REPUBLIKA E SHQIPËRISË
KOMISIONI I PROKURIMIT PUBLIK

V E N D I M
Nr. 762/2022

Vendim për mbylljen e çështjes mbi ankesën e paraqitur nga operatori ekonomik “START CO” SHPK për procedurën e prokurimit “Procedurë e Hapur e Thjeshtuar” me Nr. REF-34467-06-27-2022, me objekt “Blerje material elektrike, viti 2022” me fond limit 9.943.574 (nëntë milion e nëntëqind e dyzetë e tre mijë e pesëqind e shtatëdhjetë e katër) Lekë, pa TVSH, parashikuar për tu zhvilluar në datën 18.07.2022 nga autoriteti kontraktor, Ndërmarrja Rruga Durrës.

Foto ilustruese

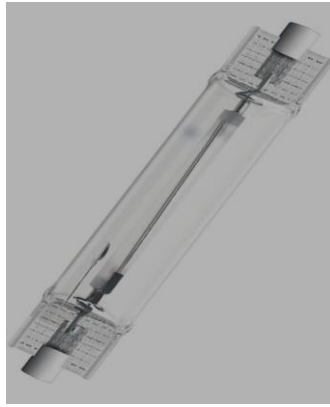
4. Per piken 5 te ankeses per llojet e llampave, kjo ankese qendron

Llampa NAV-TS 150super, 4Y, 150W, Lm=15000, Portollampe RX7/5-24

5.Sipas pergjigje ankese, Artikulli i kerkuar eshte

Llampa NAVE 150W, Lm=15000, Portollampe RX7/5-24
